datum 23 december 2020
projectnummer 0458011.100
onderwerp Begeleidende brief – Aanpassingen en aanvullende toelichting aanvraag

Onderstaand een toelichting op de volgende gewijzigde stukken van de hulpbruggen 8, 22, 106, 63, 117A, 167A, 135 en 359:

Fig.2: Hulpbrug 8 – Nieuw ontwerp (18-12-2020)

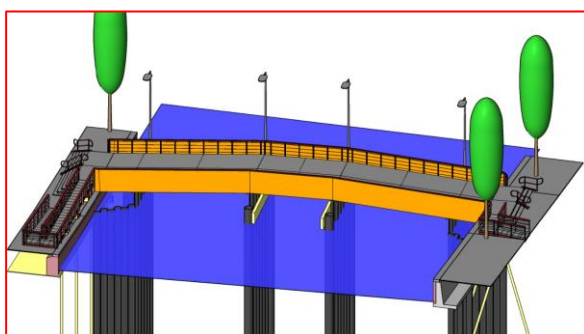
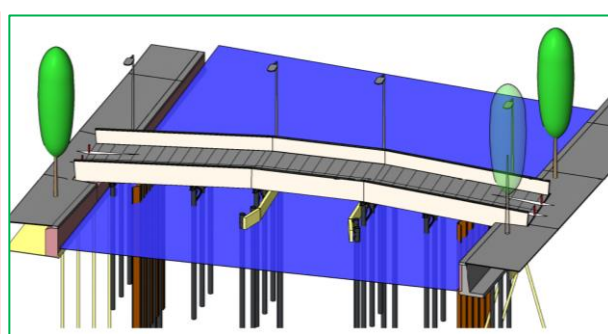
- De beplating van de leuningwerken is aangepast van kunststof EkoPly beplating naar stalen beplating voorzien van coating;
- De positie van hulpbrug 8 is iets gewijzigd naar het zuidwesten om beter aan te sluiten op de aangrenzende kademuuren en voor de nautische passeerbaarheid qua kruisingshoek. Hiermee is tevens het horizontale rust-plateau met minder valide hellingbanen vervallen;

- De kruisingshoek van hulpbrug 22 is iets geroteerd rechtsom t.b.v. een betere nautische passeerbaarheid van scheepvaart;
- I.v.m. bovenstaande optimalisaties zijn alle overige horizontale rust-plateau's met minder-valide hellingbanen komen te vervallen bij de hulpbruggen 8, 22 en 106. Alle bruggen sluiten nu met beide aanlandingen zonder trappen of minder-valide hellingbanen met een vloeiende overgang aan op de aangrenzende kademuur. Eventuele resterende kleine hoogteverschillen worden opgevangen in het aangrenzende straatwerk.

Fig.6: Hulpbrug 63 – Nieuw ontwerp (18-12-2020)

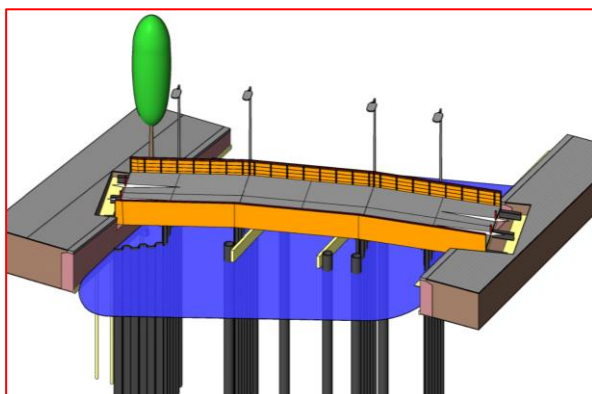
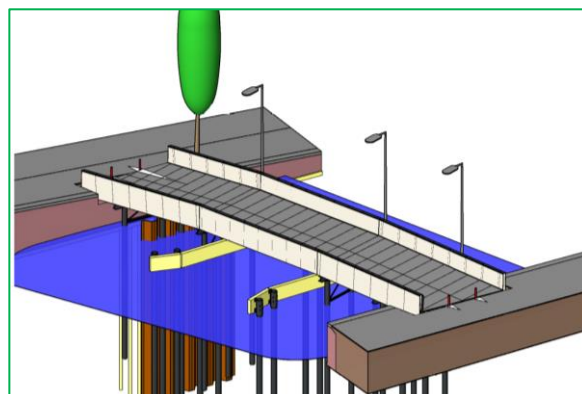
- De aangepaste geleidewerken zijn qua vormgeving uitgebreid met een 'fuik-constructie' met een horizontale hoek van 1:3;
- De lengte van de geleidewerken is ingekort van 10,0 m1 naar 8,0 m1 bij het middelste dragelineschot. Behalve bij hulpbrug 63, i.v.m. de schuine kruisingshoek;

- De uiteinden van hulpbrug 63 zijn aangepast om beter aan te sluiten op de kademuuren i.v.m. de schuine kruisingshoek. Dit geldt eveneens voor de richting van de eindsteunpunten van de hulpbrug;

Fig.8: Hulpbrug 106 – Nieuw ontwerp (18-12-2020)

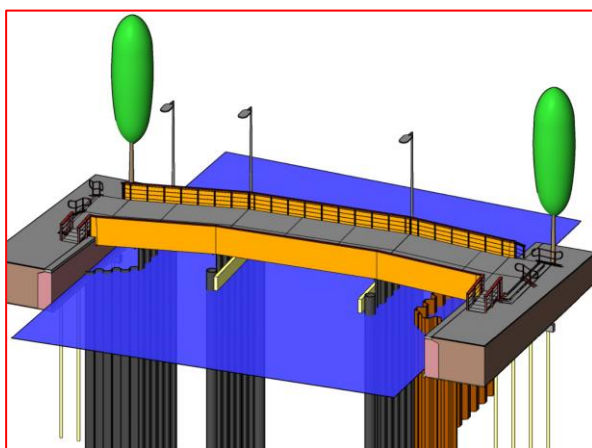
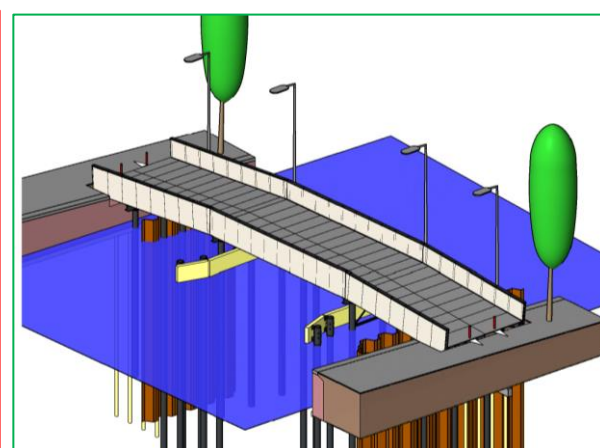
- De doorvaartbreedte is gewijzigd van ca. 5,5 m1 naar ca. 7,0 m1 bij alle hulpbruggen behalve:
 - Bij hulpbrug 106 is de doorvaartbreedte momenteel al 10,0 m1 en deze hoeft dus niet te worden vergroot;

Fig.10: Hulpbrug 117 – Nieuw ontwerp (18-12-2020)

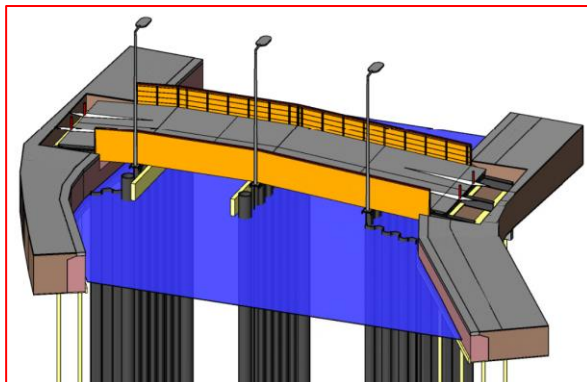
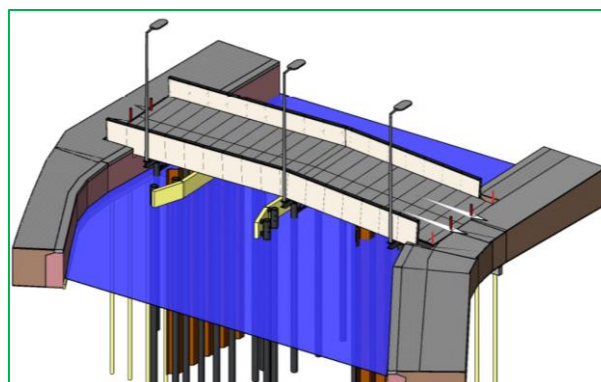
- Bij hulpbrug 117A geldt dat de doorvaarthoogte al ontoereikend is voor het zinkdok, dus dit is hier niet van toepassing. Bij deze brug blijft de doorvaartbreedte ongewijzigd.

Fig.12: Hulpbrug 167 – Nieuw ontwerp (18-12-2020)

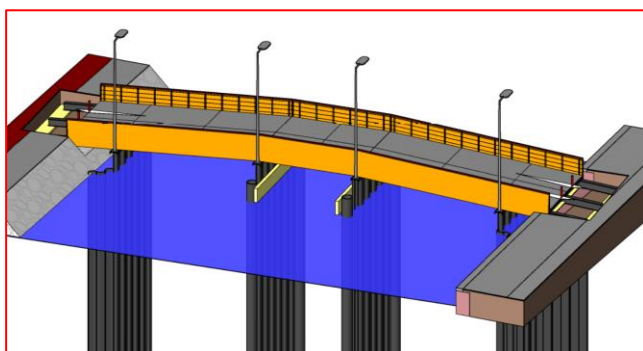
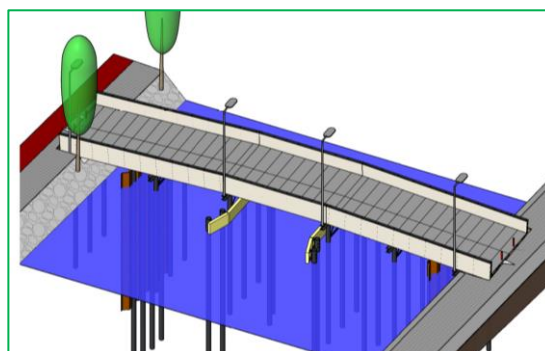
- De huidige 3 stuks HEB500 langsliggers per overspanning zijn uitgebreid naar 5 stuks IPE500 langsliggers;
- De huidige prefab dekelementen (staal constructie + dekplaat), zijn aangepast naar enkel composiet looproosters (43mm dikte, voorzien van slijtlaag);

Fig.14: Hulpbrug 135 – Nieuw ontwerp (18-12-2020)

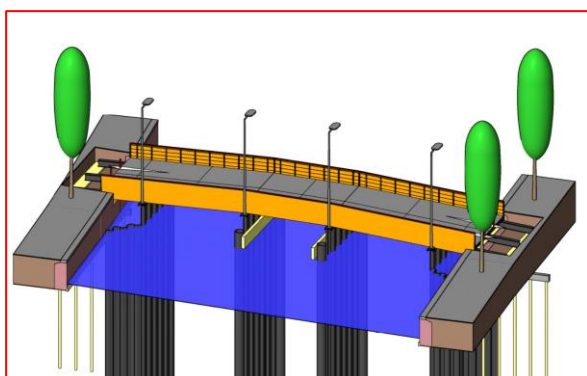
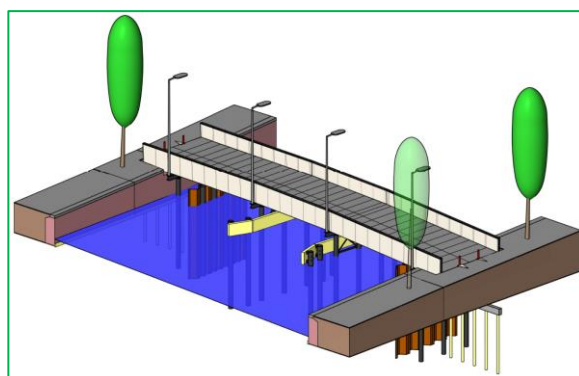
- De constructie van de aanlandingen is geoptimaliseerd. Er is een extra paalfundering met H-balk vlak voor de bestaande kademuuren toegevoegd;
- De stalen langsliggers steken vervolgens ca. 2,0 m1 uitkragend door achter de kademuur, zonder eind oplegging. De huidige dragline schotten in het ontwerp zijn hiermee vervallen. De bestaande kademuuren worden hiermee volledig ontlast (met name bij hulpbrug 135 van toepassing);

Fig.17: Nieuw ontwerp damwanden.

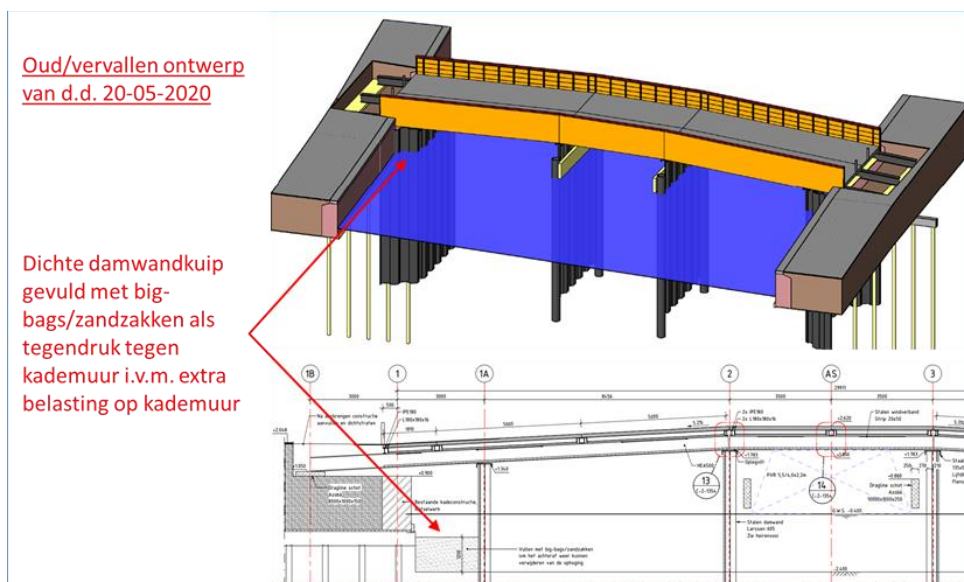
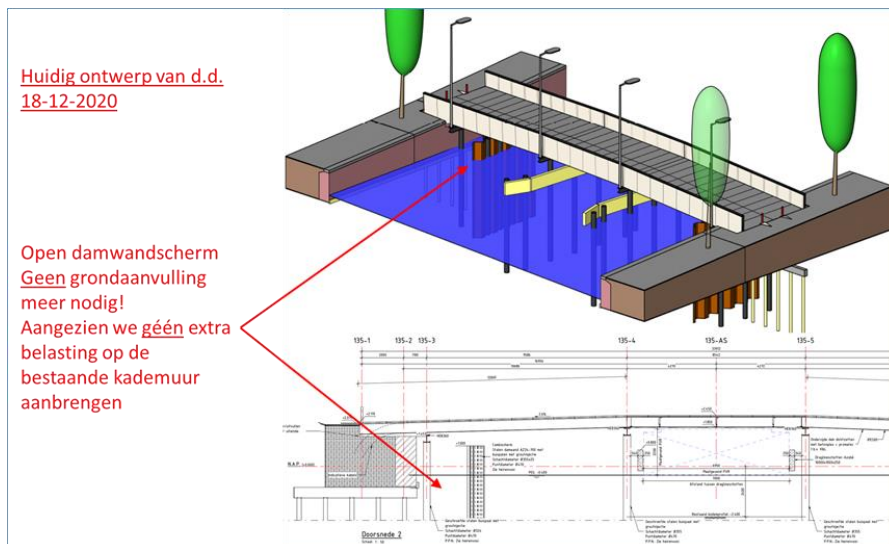
In het oude ontwerp ruste een deel van de brug eindoplegging op de bestaande kademuur. We waren daarom extra bang voor verzakkingen en wilde de extra belasting op de kademuren compenseren door hier een grondaanvulling achter te plaatsen tussen een damwandkuip.

In het nieuwe ontwerp hebben we een extra steunpunt vlak voor de kademuur geplaatst en hangt het restant van de brug vrij over de kademuur. Er komt daarom geen extra belasting meer op de bestaande kademuur. We hoeven daarom ook geen tegendruk te creëren. Wij dempen in het huidige ontwerp dan ook niks meer (0,0 m2). Zie onderstaande vergelijking:

De enige reden dat hier nog wel een damwandscherm is opgenomen is voor een eventuele toekomstige verzakking van de kademuur. Stel dat ze de hele kademuur in de toekomst willen versterken of vervangen, dan moet hier een tijdelijke damwand voor langs worden geplaatst. Ter plaatse van onze hulpbrug kan dit echter lastig, aangezien er dan tijdelijke gasleidingen door deze hulpbrug liggen. Wij nemen daarom al preventief een damwandscherm mee.

De locatie van deze preventieve damwand en het type damwand is afgestemd met de Gemeente Amsterdam en komt qua uitgangspunten overeen met alle kade-versterkingsmaatregelen die de Gemeente Amsterdam in de binnenstad momenteel toepast. Hier zijn project overstijgende richtlijnen voor opgesteld welke wij volgen. In principe betreft het nu een los damwand scherm welke constructief gezien niks meer met de brug te maken heeft. Indien een aangrenzende kademuur versterkt of vervangen wordt in de toekomst, dient hier waarschijnlijk een separate vergunning voor te worden aangevraagd.
